알루미늄 연결 압출품 — 수정안 Rev A / 검토용

검토용 수정도면 Rev A — 제작 확정 도면 아님

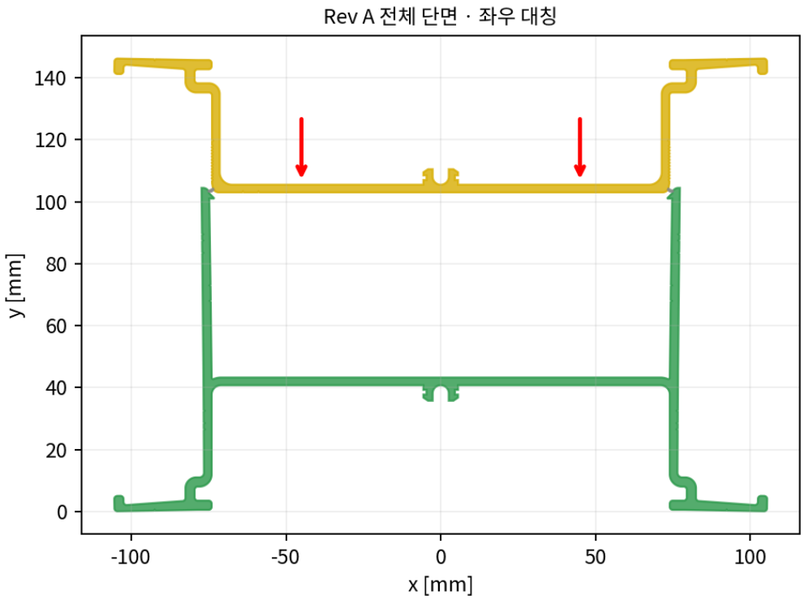
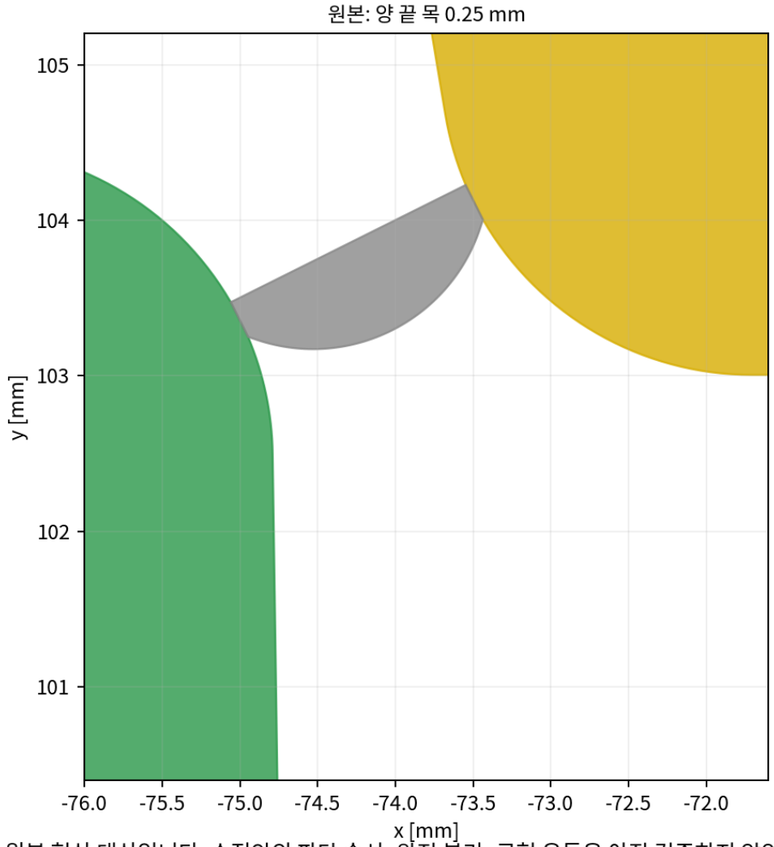
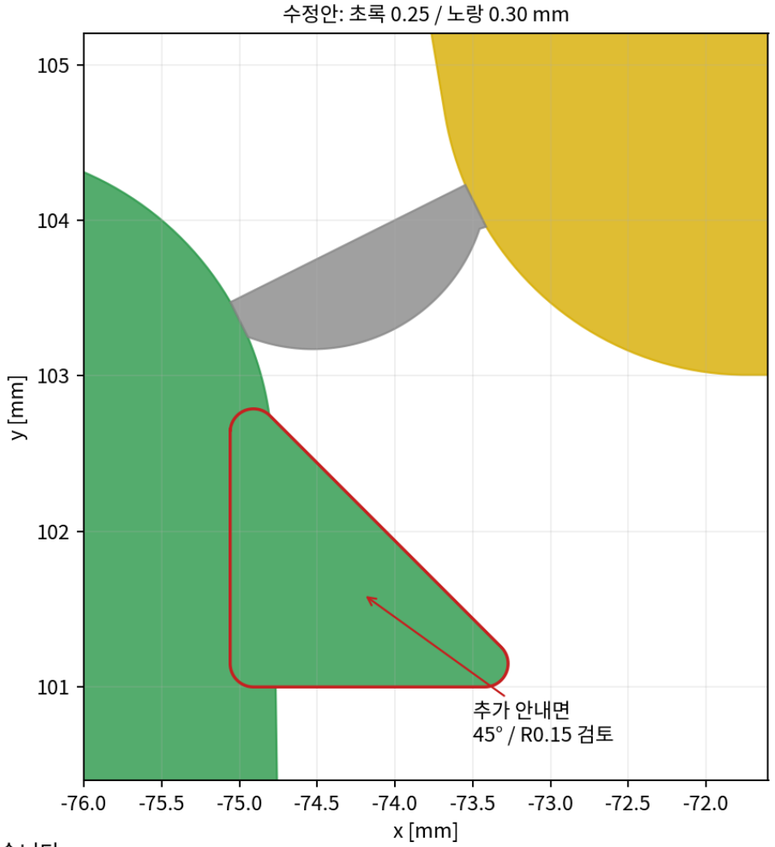
항목	Rev A 변경 내용	검증 상태
연결 목	초록색 쪽 0.25 mm 유지 / 노란색 쪽 0.30 mm · 좌우 대칭	CAD 치수 확인, 파단 미검증
내부 안내면	초록색 내벽에 추가 · 초기 경사 45° / 모서리 R0.15 검토	초기 형상 겹침 검사만 수행 · 이동 중 접촉 미검증
제품 윤곽	초록색 안내면 추가, 노란색 목 주변 국부 조정	제품 기능·조립 간섭 및 금형 유동 추가 검토 필요
